第90回東京都港湾審議会資料

東京港港湾計画書

－ 軽易な変更 －

平成 28 年 1 月

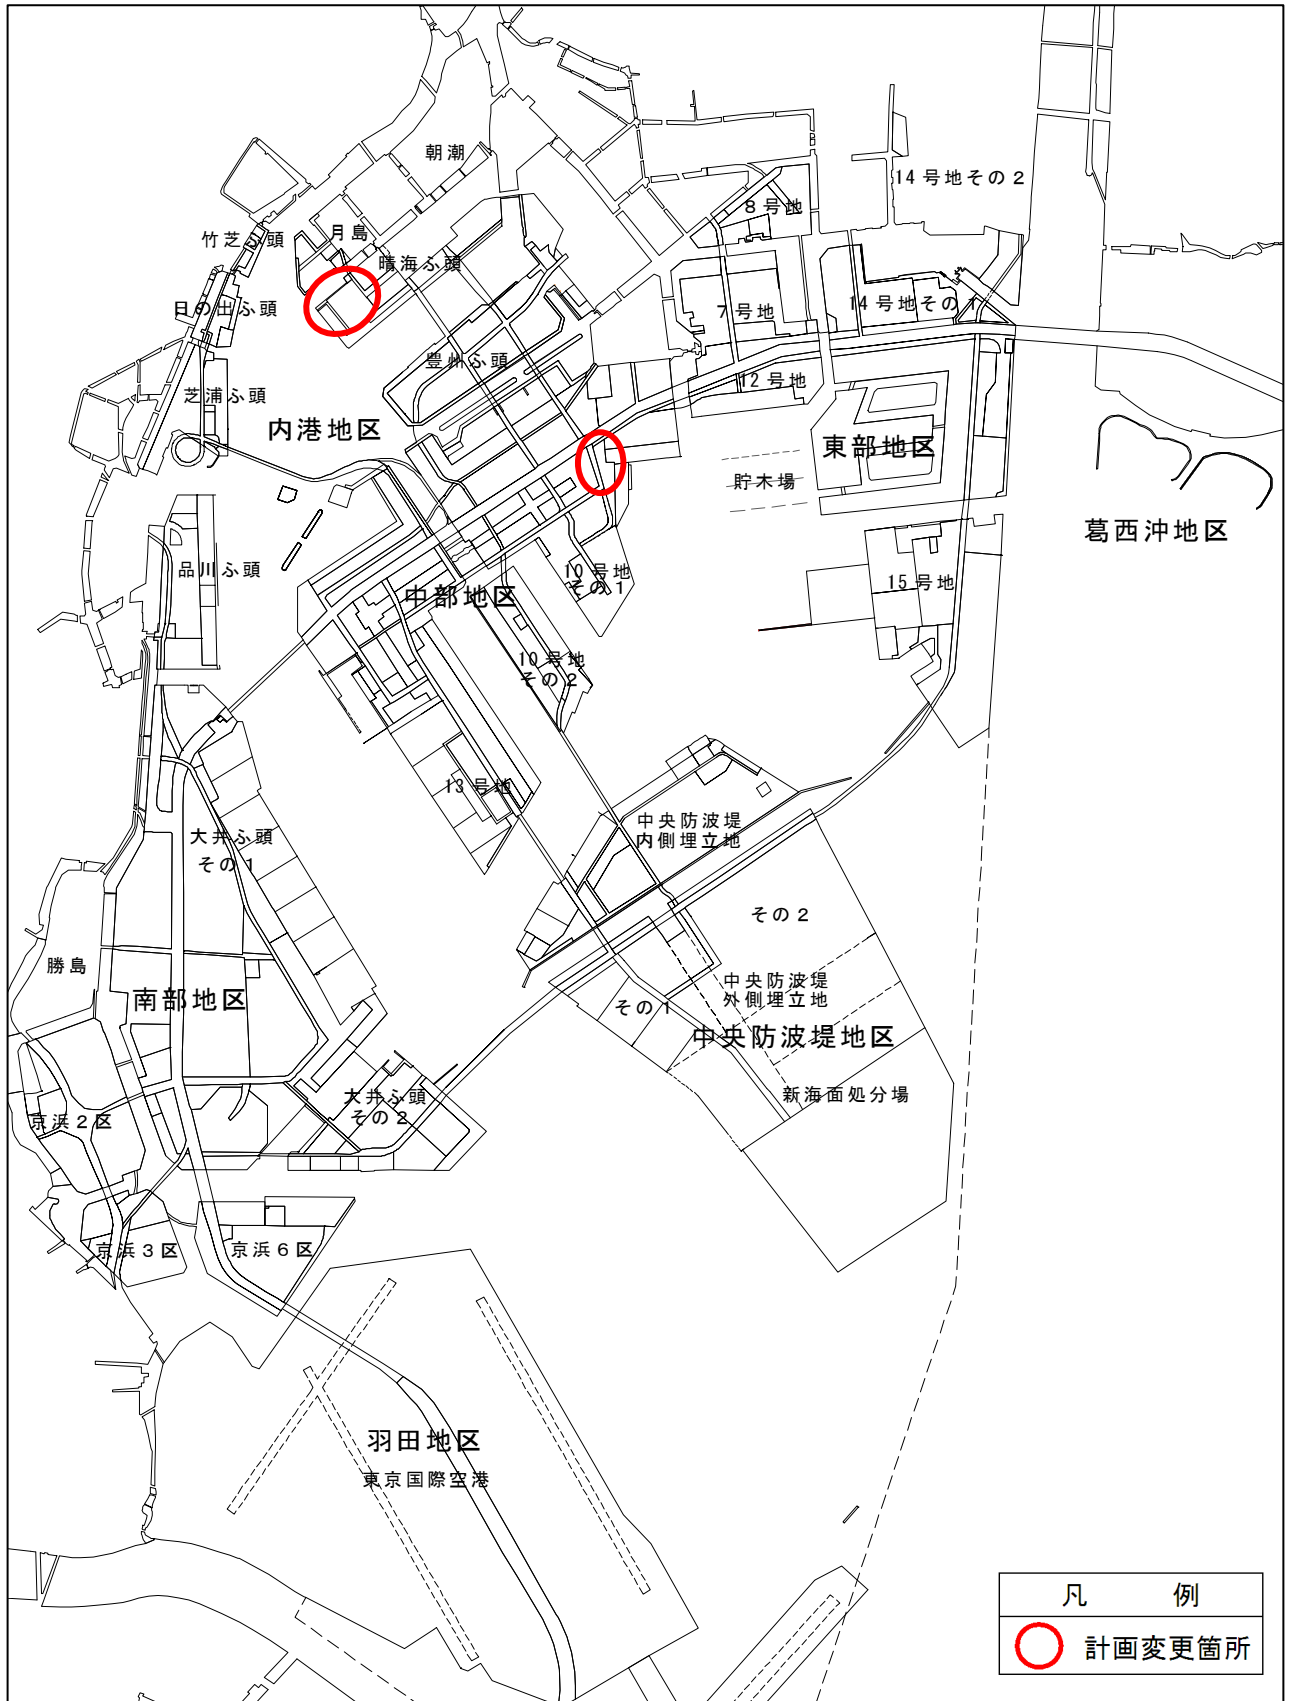
東京消防庁の要請及び臨海副都心のまちづくりに係る計画の変更に対応するため、内港地区及び中部地区の土地利用計画を変更する。

東京港港湾計画図

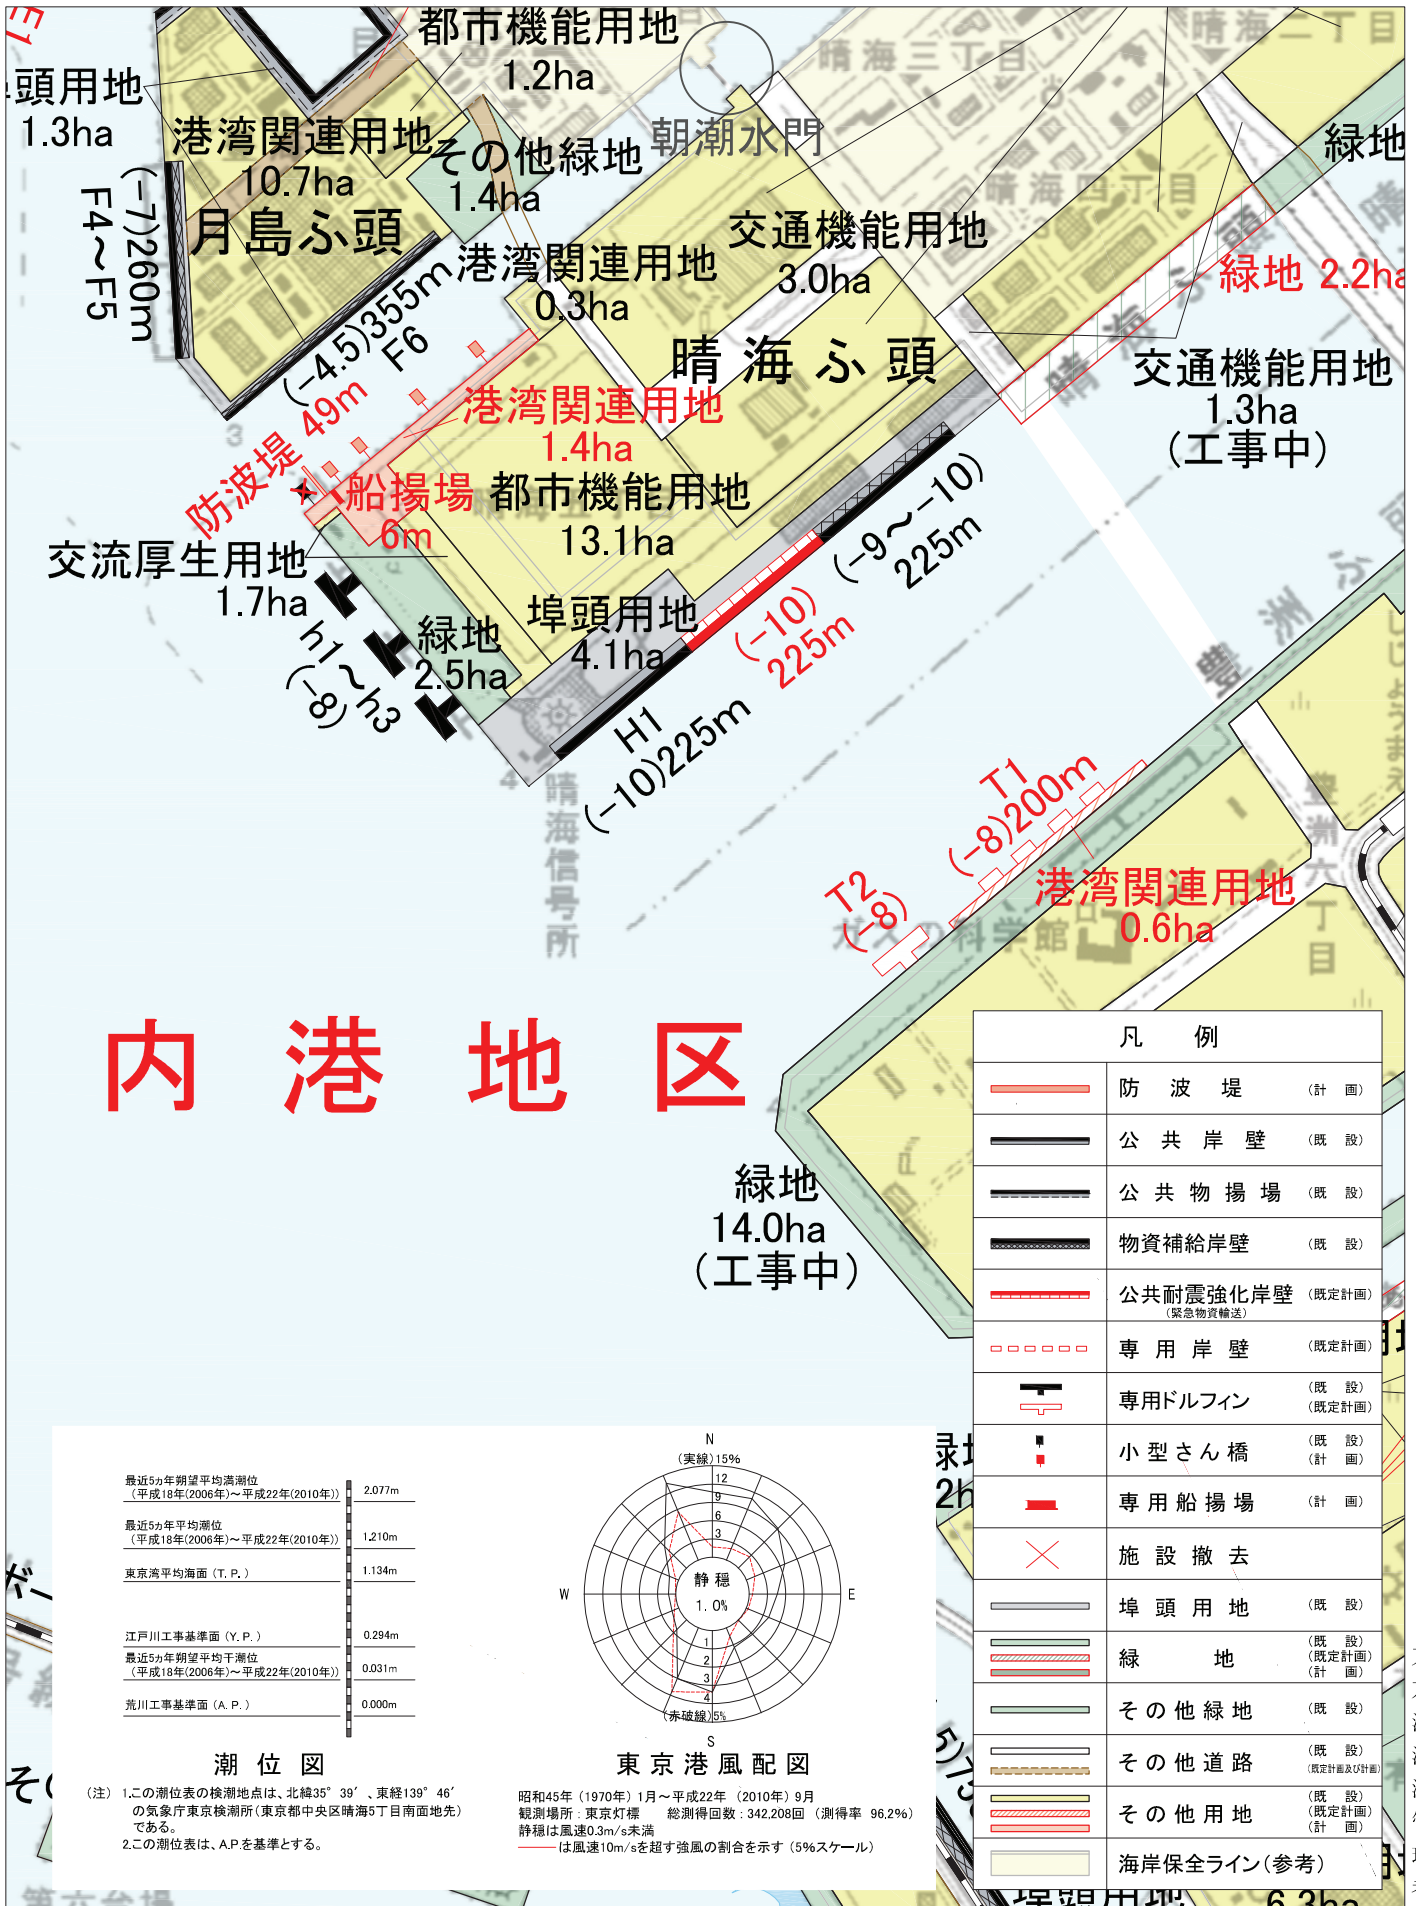
- 1 東京消防庁の要請に対応するため、内港地区の旅客船埠頭計画、専用埠頭計画、外郭施設計画、港湾環境整備施設計画及び土地利用計画を変更する。
- 2 臨海副都心のまちづくりに係る計画の変更に対応するため、中部地区の土地利用計画を変更する。

東京消防庁の要請に対応するため、次の既定計画の削除及び既設の施設を撤去する。

東京消防庁の専用埠頭を次のとおり計画する。

東京消防庁の船艇係留場所の静穏度及び船舶航行の安全を図るため、外郭施設を次のとおり計画する。

既定計画	
(晴海ふ頭)	
小型栈橋	6 基 (うち 1 基 既設)
埠頭用地	1 h a (旅客施設用地)

小型栈橋	4 基	[新規計画]
------	-----	--------

船揚場	6 m	[新規計画]
-----	-----	--------

内港地区 防波堤(専用) 延長 4 9 m [新規計画]

内港地区	緑地	9 h a	[既設の変更計画]
------	----	-------	-----------
